苍南项目 EC 算量备忘录

(编号:BJ - 007)

主题:核岛安装 I 标段计量规则分歧沟通

附件 2: 三澳项目核岛安装 I 标段算量规则分歧事项讨论最终意见

3. 关于阴极保护、衬胶管材计量规则

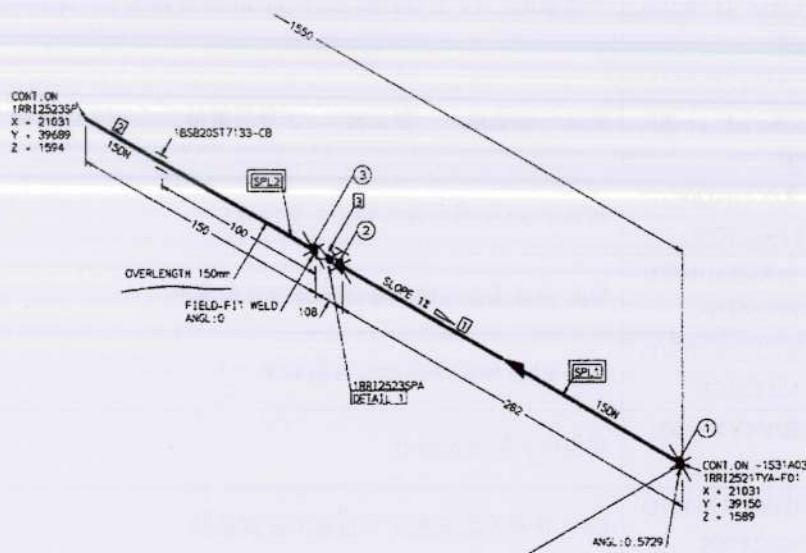
设计院意见:

根据技术规格书, 预制出厂后为组合件, 故按管道计量 (含延长米), 不再对预制管件计量。

五公司意见：预制的衬胶管件均应计量。

3	EM4	SEC系统图纸计量规则	SEC工艺管道EM4范围共有3种管材: 1) 碳钢+阴极保护; 2) 碳钢衬胶管道; 3) 不锈钢管 关于SEC系统阴极保护计量如下: 预制合同中的阴极保护部分: 管道、法兰、弯头、支管(DN80), 详见《SEC系统工艺管道大宗材料预制总量清单》BJX40001005DNBZ44GN, 前述不计量。支管加强板应按管件计量。 SEC衬胶预制计量规则: 预制合同中衬胶部分包括五个物项(管道、大小头、弯头、法兰、三通、测温管座), 不计量, 详见《SEC系统工艺管道大宗材料预制总量清单》BJX40001005DNBZ44GN; 其余支管加强板等应计量, 套非衬胶管件。	预制合同中的阴极保护部分、衬胶管道因涉及到现场安装、水压试验等工作, 需计量。	预制组装管道按管道安装计量, 管道上已组装管件不再计量安装	
		CFI系统图纸计量规则	CFI系统的衬胶信息不出版, 其物项种类与SEC相同, 计量规则与SEC衬胶一致。设计专业反馈, 三澳还未统计完成, 故参照《A项目CFI衬胶大管材料汇总表》执行算量。	预制合同中的衬胶管道因涉及到现场安装、水压试验等工作, 需计量。	预制组装管道按管道安装计量, 管道上已组装管件不再计量安装

10. 快速接头（WV）、管帽按“个”计量，不计延长米量。

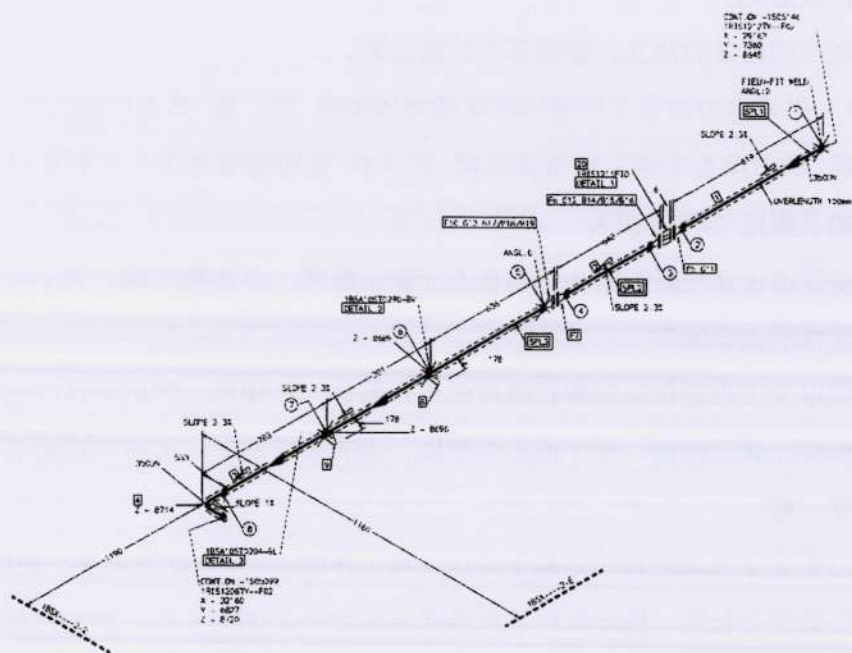
设计院意见：

管道两端连接的接头、管帽等不计延长米。

(1) 根据电力建设工程概预算定额使用指南 第二册 热力设备安装工程 第二篇 热力设备安装工程预算定额 第9章 管道安装中关于工程量计算规则有如下规定 (P148 页)：

“按管道设计线路起、止点的长度计算工程量，不扣除三通、大小头、法兰等管件所占长度”。

根据电力工程造价与定额管理总站专家答复，按图纸上管道设计的起、止点的长度计算工程量，至于两头有管帽、接头等管件时，不会再按照管件长度计算一遍。

(2)管道延长米的做法是基于简化计量工作的考虑，即管道长度不扣除管件、阀门等所占长度，图示标注了管道起点和止点之间的长度，如果再单独计量管件长度，有悖简化计量的初衷。

五公司意见：快速接头和管帽应再按其长度记入管道中。

10	EM4	快速接头 (WV)、管帽按“个”计量, 不计延长米量	<p>管道两端连接的接头、管帽等不计延长米。</p> <p>(1) 根据电力建设工程概预算定额使用指南 第二册 热力设备安装工程 第二篇 热力设备安装工程预算定额 第9章 管道安装中关于工程量计算规则有如下规定 (P148页): “按管道设计线路起、止点的长度计算工程量, 不扣除三通、大小头、法兰等管件所占长度”。</p> <p>根据电力工程造价与定额管理总站专家答复, 按图纸上管道设计的起、止点的长度计算工程量, 至于两头有管帽、接头等管件时, 不再按照管件长度计算一遍。</p> <p>(2) 管道延长米的做法是基于简化计量工作的考虑, 即管道长度不扣除管件、阀门等所占长度, 图示标注了管道起点和止点之间的长度, 如果再单独计量管件长度, 有悖简化计量的初衷。</p>	<p>(1) 合同中已明确采用《核电厂建设工程预算定额》(2018版), 根据定额第5部分 核岛工艺管道安装工程 第一章说明: 各种管道的制作安装工程量, 均以设计管道中心线长度, 以“延长米”计算, 不扣除各种管件、阀门及部件所占的长度。</p> <p>(2) 根据定额第5部分 核岛工艺管道安装工程 第二章 管件安装说明: 本章适用于弯头、三通、异径管、异径三通、管接头、管帽连接短管、取样井等。 故快速接头、管帽属于管件范畴, 计算管道工程量时应计延长米。</p>	快速接头 (WV)、管帽按“个”计量, 管道计量时不计延长米。	
11	EM4	管道长度计量方法	EM4管道计量以图示长度累加求和, 以BJ1S0515098DNBZ43SD为例, 不锈钢DN350长度计算: $533+783+301+636+640+6+619+100=3618\text{mm}=3.618\text{m}$ 。根据设计专业反馈图示的三维坐标信息仅为安装时定位使用, 不作为管道长度的计算。行业内通用做法也是图示长度累加, 故不支持坐标计算管道长度, 更不支持额外计量法兰间隙等长度。	同意计量累加, 但管线端头处快速接头等未标识长度的管件, 另行考虑延长米。	调整段按图纸尺寸计量。图示的三维坐标信息仅为安装时定位使用, 不作为计量依据

12. 弯头鞍座按管件计算；支撑钢板、钢管按支架重量计算

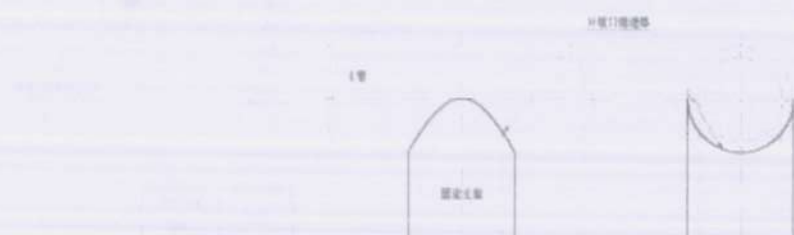
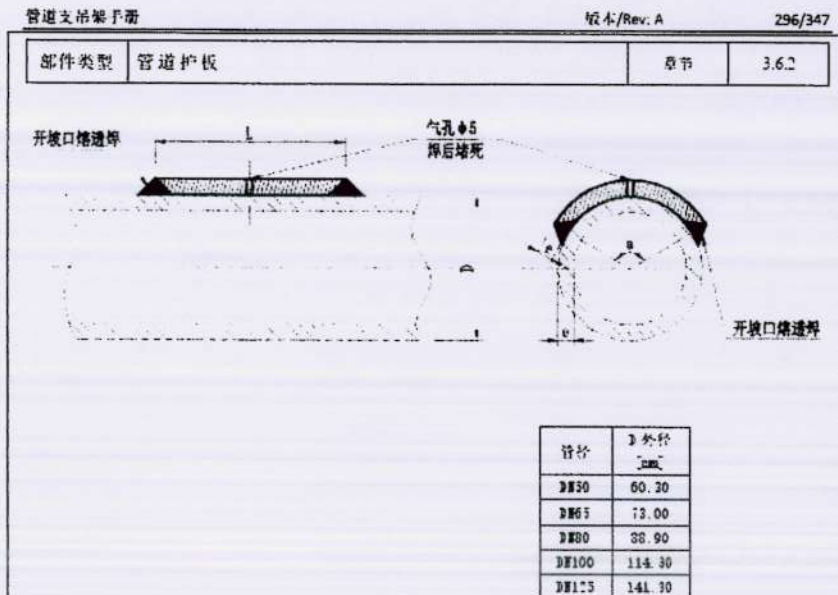
设计院意见：

根据 BJX40000002DNBZ44DS 《管道支吊架手册》，固定支架可使用管道、护板作为固定支架，故执行支吊架功能的支撑钢板、护板执按照支吊架计量。经设计专业确认，弯头鞍座与管道护板性质相同，故按支吊架计量。

弯头鞍座, 实际是与管道护板是一样的, 只是一个包的直管, 一个包的弯头, 请参考管道护板计量吧

弯头鞍座按管件计算, 位于管道图。

序号	EM包	争议简述	设计院/工程公司观点	CNF观点	本次会议意见	备注
12	EM4	弯头鞍座、支撑钢板、钢管计量	根据BJX40000002DNBZ44DS《管道支吊架手册》，固定支架可使用管道、护板作为固定支架，故执行支吊架功能的支撑钢板、护板按照支吊架计量。经设计专业确认，弯头鞍座与管道护板性质相同，故按支吊架计量。	弯头鞍座位于管道图，按管件计算；支撑钢板、钢管按支架重量	弯头鞍座、支撑钢板、钢管按支架计量，不计管件安装	
13	EM9	仪表管安装图中堵头长度是否计量	堵头的长度在图纸中没有体现，不具备算量的条件。	仪表管堵头是管帽，属于管件，按照定额计算规则，仪表管按设计图示尺寸以延长米计算不扣除管件、阀门所占长度。	仪表管管道安装不计堵头延长米	
14	EM8	桥架三通、四通、弯通计量	核岛直通三通四通按图示中心线的长度计量（因三通、四通相交部分并未重复用料，故而下图红线计量），弯通按图示中心线弧线的长度计量。	电气桥架三通、四通、弯通应按照中心线延长米计算	按备忘录004执行（即按防城港规则执行）	
15	EM8	电缆敷设工程量计算	设计专业已明确表示电缆、接地端子、法拉第笼材料及电缆清册中的量考虑了一定比例的裕量，如下图所示，接地端子、法拉第笼图纸中已有备注说明考虑5%的裕量。电缆图纸中虽无备注说明，但是设计专业明确表示与防二项目做法一致，电缆清册及材料表中的电缆工程量均有考虑10%的裕量，裕量问题建议现场发CR设计进行澄清。	依据招标文件第七批澄清：电缆最终以设计出版电缆清册量进行结算。	按照设计出版电缆清册量进行结算。	
16/18/19/21	EM8	防火框架、支吊架镀锌层、刷漆涂层、螺栓螺母等紧固件的重量计算	（1）支吊架单重依据电气支撑大宗材料标准清单已考虑镀锌涂层重量，根据合同支吊架单价中均包含油漆费用，不应再重复计算费用； （2）防火框架、支吊架单价中已包含螺栓相关费用，根据合同条款2.1.6，“与工程量相关的附属设备、装置、附件的安装...不计算在实体工程量内，包含在相应报价中”螺栓紧固件不应作为桥架工程量进行计量。 （3）根据与核预算定额（2018版）编制单位中国核电工程有限公司确认，定额单价=总费用/支吊架本体型材重量，在支吊架计量上仅计取型材重量，算量不计螺杆、螺栓、螺母、垫圈、垫片、锚固板、油漆重量。	（1）根据《核电厂建设项目工程量清单计价规范》第5部分 防火框架以防火材料的重量计算，如防火框架材料是镀锌型材，镀锌涂层重量应予计量； （2）根据《核电厂建设项目工程量清单计价规范》第5部分 电缆桥架支架按设计图纸数量以质量计算，螺栓、螺母等紧固件在图上均有示意，应予以计量。	防火框架、支吊架采用镀锌型材作为甲供成品到现场时，安装重量按含镀锌涂层的成品重量计量； 锚固板计入支架，螺栓、螺母、油漆等辅材已包含在支架安装单价中，不另计取安装费。
